**NO. LP-INE-007/2024**

**INSTALACIÓN DE UNA MACROSALA (SALA DE PRENSA) PROCESO  
ELECTORAL FEDERAL 2023-2024**

**ACTA DE JUNTA DE ACLARACIONES**

**28 DE MARZO DE 2024**

## Anexo 4

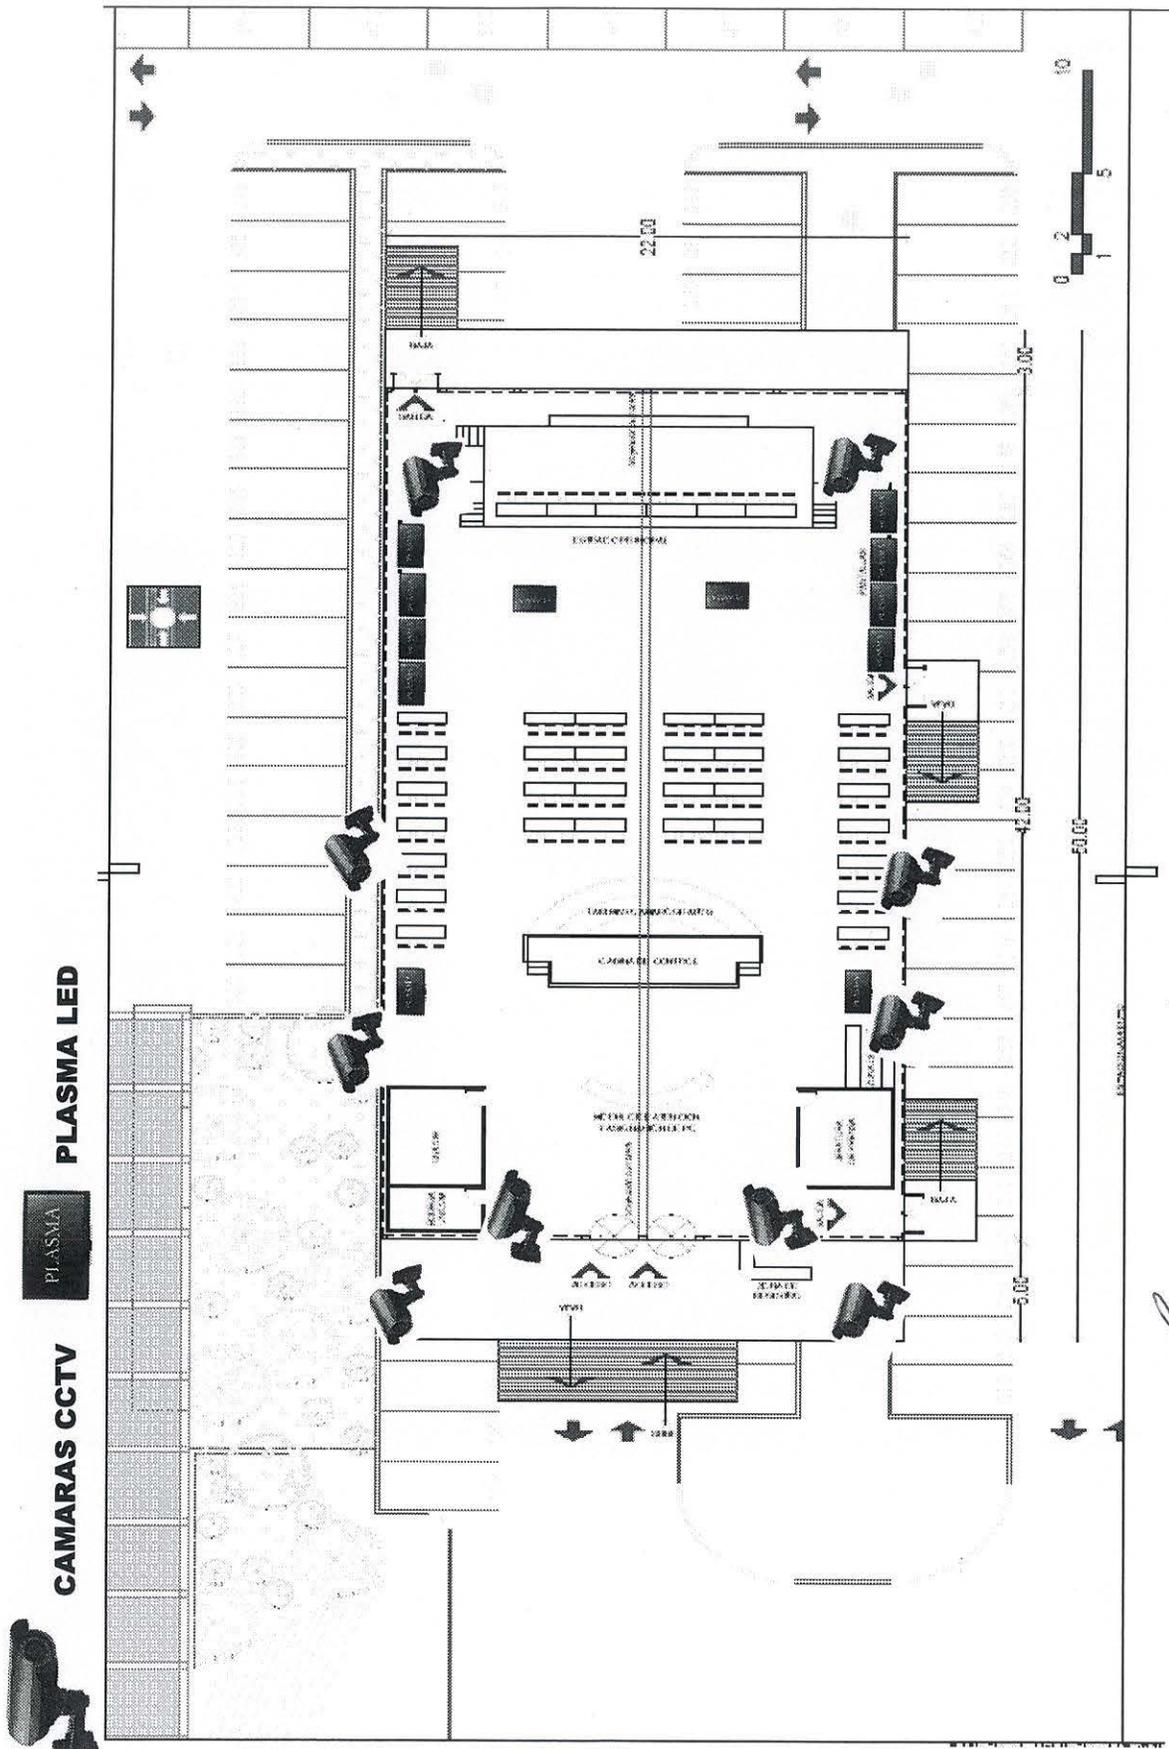
32	98	Partida 120	Se solicita a la convocante que nos indique, ¿Dónde será la ubicación de cada una de las cámaras que conforman el CCTV dentro de la	En referencia al Anexo 1 Especificaciones Técnicas concepto 120 se colocarán las cámaras (10) conforme a la distribución prevista en el plano que se adjunta el <b>Anexo 4</b> denominado: Cámaras CCTV y pantallas LED.	CNCS

Nombre del LICITANTE: Tecnologías Eficientes de Villa, S.A.P.I. DE C.V.					
Núm. de pregunta	Página de la convocatoria	Ref. (Número, inciso, etc.)	Pregunta	Respuesta	Área que responde
65	98	Partidas 120 y 121	Solicitamos a la convocante nos indique en plano el sembrado de estas cámaras, para poder considerar el cableado y trayectoria del mismo.	En referencia al Anexo 1 Especificaciones Técnicas. Partidas 120 y 121. 2 cámaras atrás del estado a los costados, 2 a la mitad de la macrosala de ambos costados, 2 en el lobby y 2 en la entrada principal y 2 por definir posición. Indicado en el <b>Anexo 4</b> Cámaras CCTV y pantallas LED.	CNCS
